改善箇所説明図

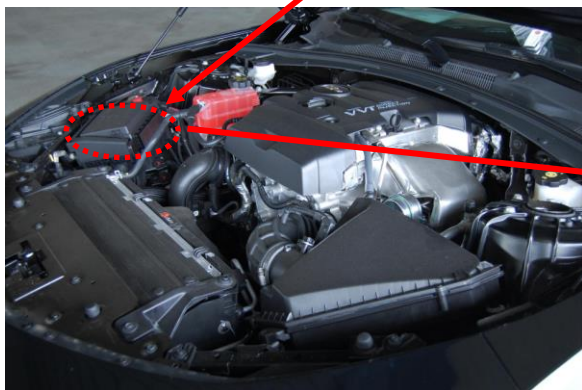
は、エンジンコントロールモジュールを示す

エンジンコントロールシステムにおいて、燃料噴射制御のソフトウェアが不適切なため、特定条件下において正しく制御できないことがある。そのため、燃料噴射時間が長くなることもあり、最悪の場合、排気ガス濃くなりすぎることにより、排出ガス基準値を超えるおそれがある。

全車両、エンジンコントロールモジュールのソフトウェアをアップデートする。

運転席側 A ピラー(下側ドアヒンジの下)に黄色ペイントを塗布する。
